工程变更通知单

项目名称	2024年启东市高新区排水管网维修项目 测绘、疏通检测排查、设计项目 (东珠路)	设计编号	NT243806	专 业	排水工程
		原 因	企业协调未果并阻碍施工	编 号	B01
建设单位	启东市天扬排水有限公司	抄 送	启东市新城市政园林有限公司		
			中诚运玛咨询股份有限公司

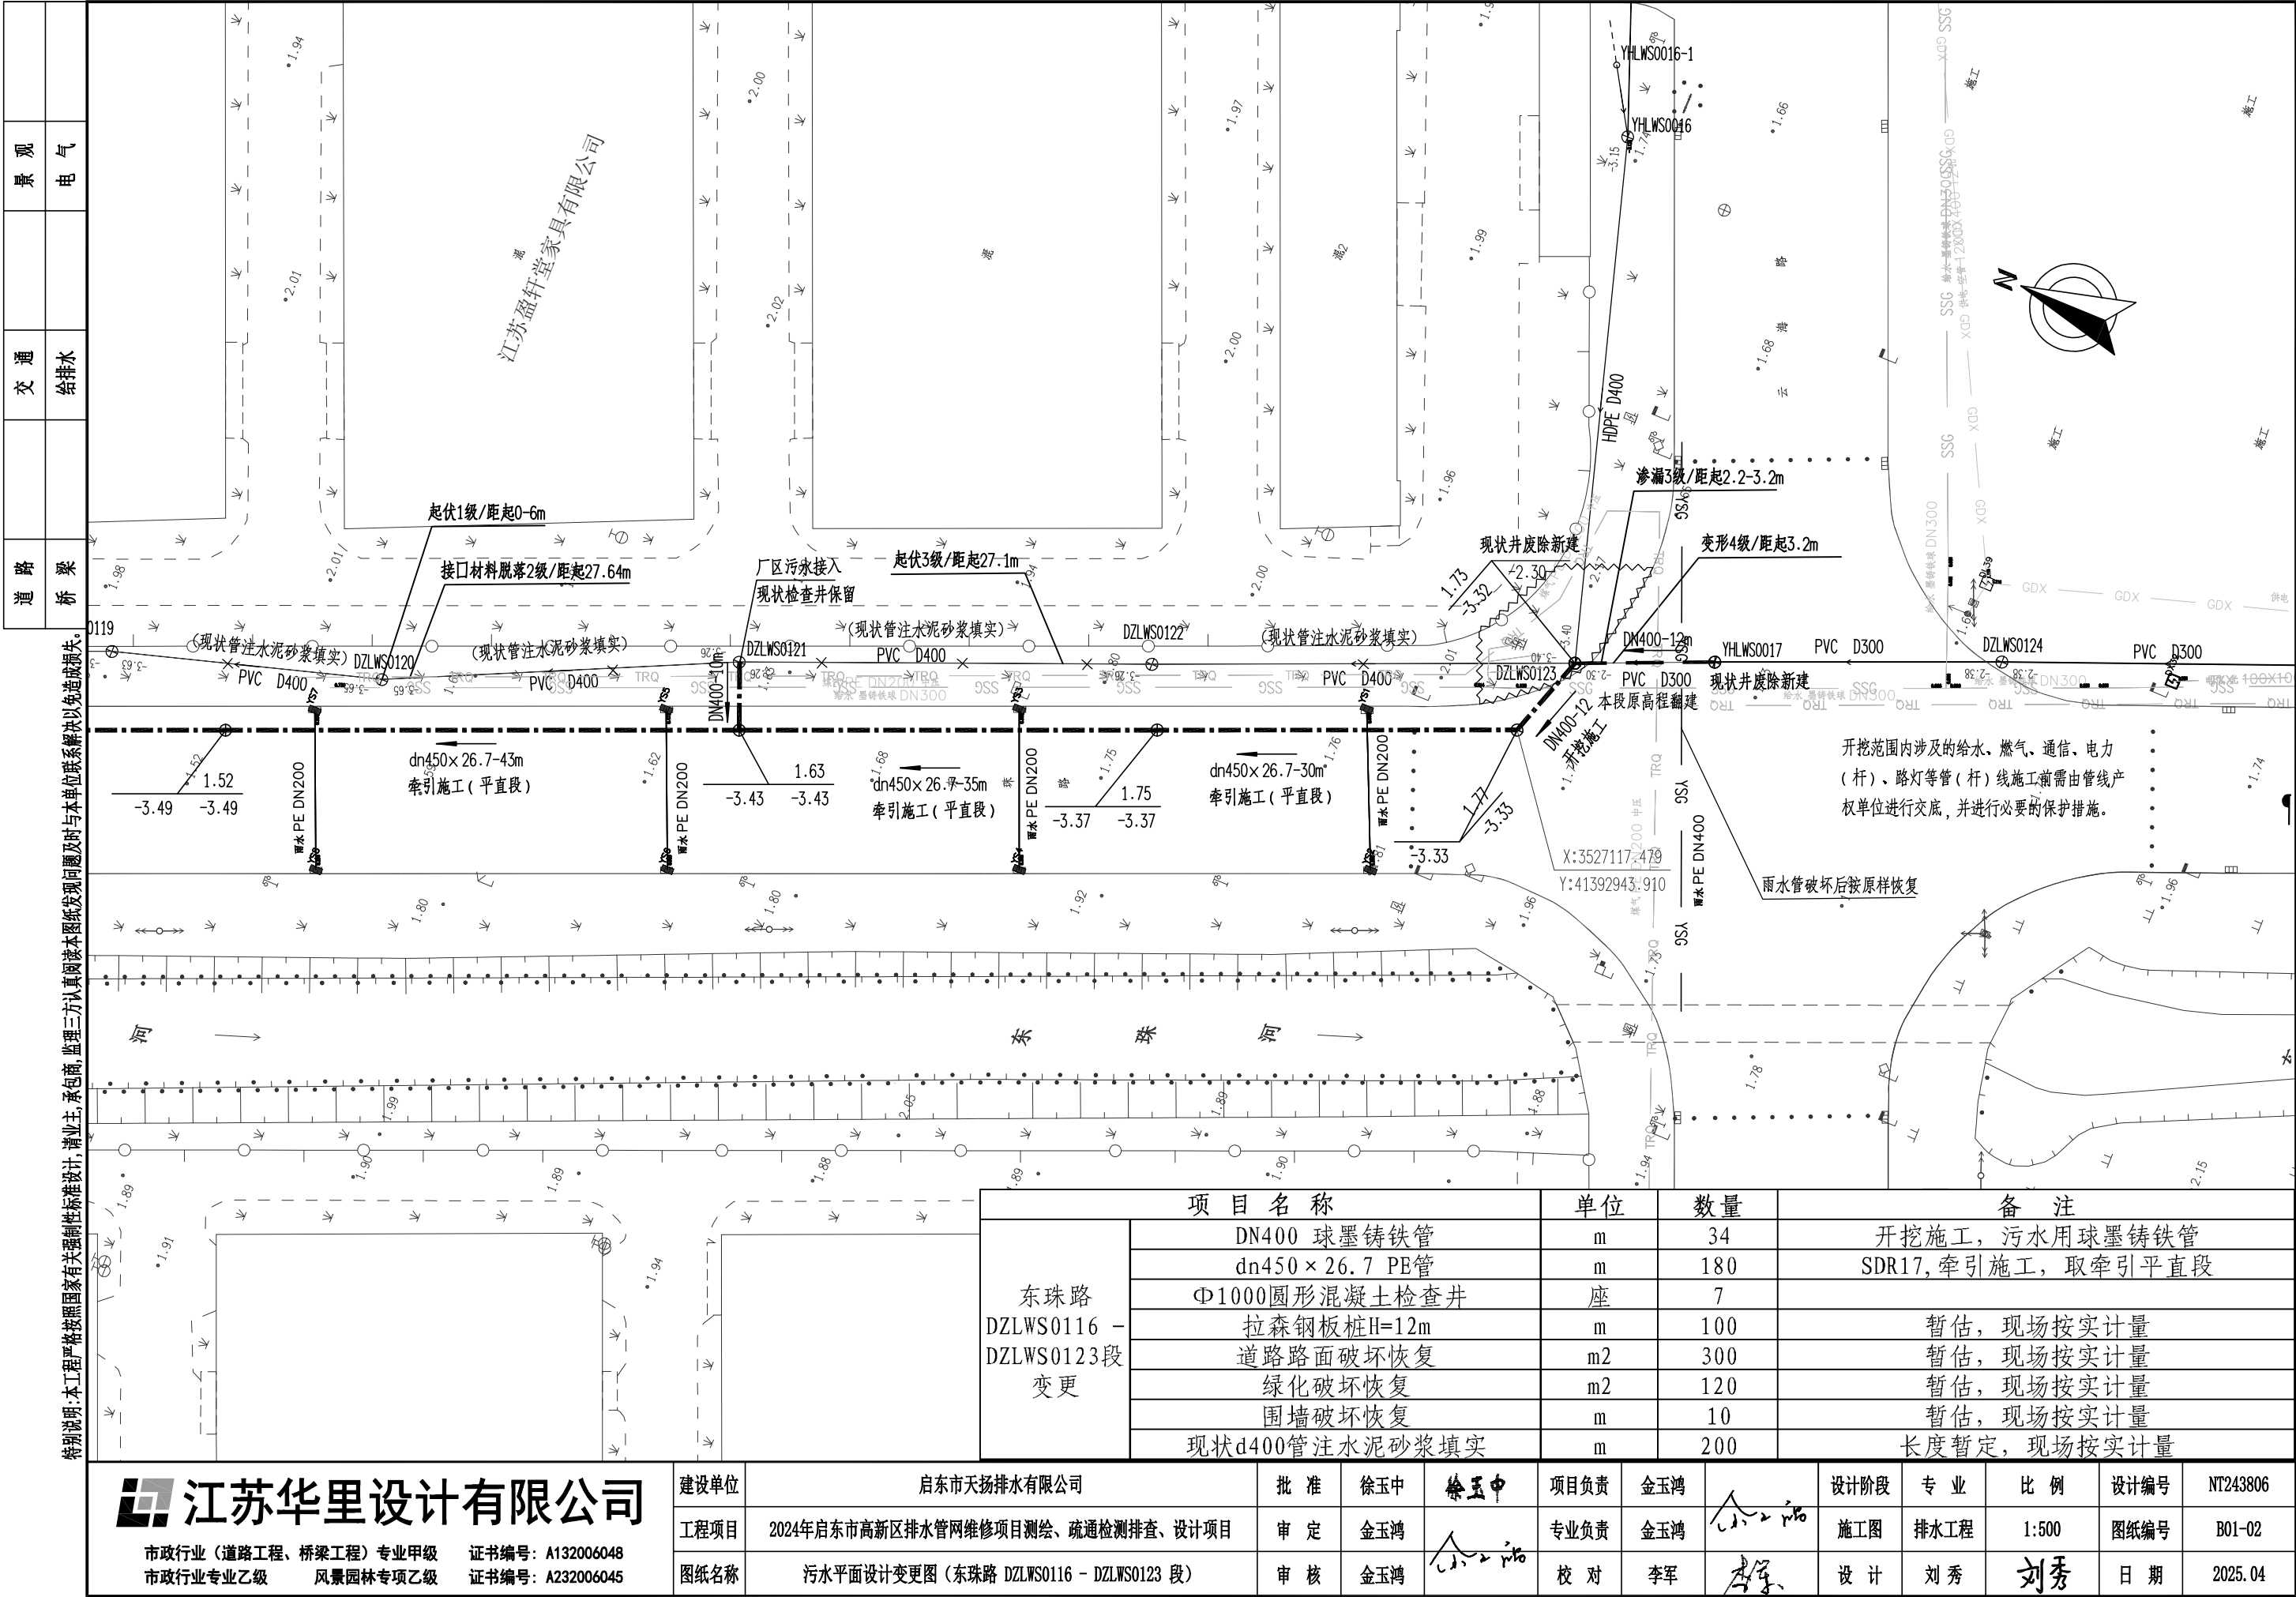
结合现场实际施工情况，由于江苏盈轩堂家具有限公司企业协调未果并阻碍施工，根据建设单位要求，为避开厂区范围，考虑对企业沿线开挖修复均调整为牵引施工的方式，本次对原设计进行如下调整：

- 1.为避开厂区范围，牵引施工的改造范围考虑调整至 DZLWS0116 及 DZLWS0123 附近，牵引段设置在车行道下；
- 2.现状DZLWS0116~DZLWS0123段管道考虑注浆废除，取消原设计 DZLWS0116~DZLWS0117、DZLWS0118~DZLWS0117、DZLWS0121~DZLWS0120、 DZLWS0121~DZLWS0122 的修复方案；
- 3.DZLWS0121检查井为厂区污水接入井，考虑开挖新建污水支管接入牵引施工的污水主管内；
- 4.牵引施工相关要求：

(1) 管材：牵引管材采用dn450× 26.7 PE管，管材应符合《非开挖铺设工程用聚乙烯管》（CJ/T 358-2019）相关标准，PE管选用SDR 17系列，管道采用热熔连接；

(2) 牵引施工前，应核实地下管线的具体埋设情况，施工时对现状管线进行保护。牵引施工采取水平导向钻进牵引施工，膨润土+化学添加剂护壁。牵引施工完成后，管道四周采用注水泥砂浆加固(水泥标号为32.5普通硅酸盐水泥、注浆压力为0.2~0.3MPa)，加固整个管段，管道牵引施工完成后应等待管道完全回缩后方可切断管段进行管道连接及后续施工；

(3) 牵引施工时，检查井之间的有效管段需采取牵引平直段，牵引施工及验收需按照《水平定向钻法管道穿越工程技术规程》CECS382:2014 相关规定严格执行；
- 5.特别提醒：本工程平面图中标注的牵引管长度为平直段有效长度，编标单位及施工单位需结合现场情况及施工方式，综合考虑出土点、入土点及造斜段所产生的工程量及相应的措施费用；
- 6.现场破坏的雨水管及雨水口、围墙、道路等需按原样进行恢复；
- 7.涉及的工程量变化现场按实计量，其余未尽事宜参见原施工图。
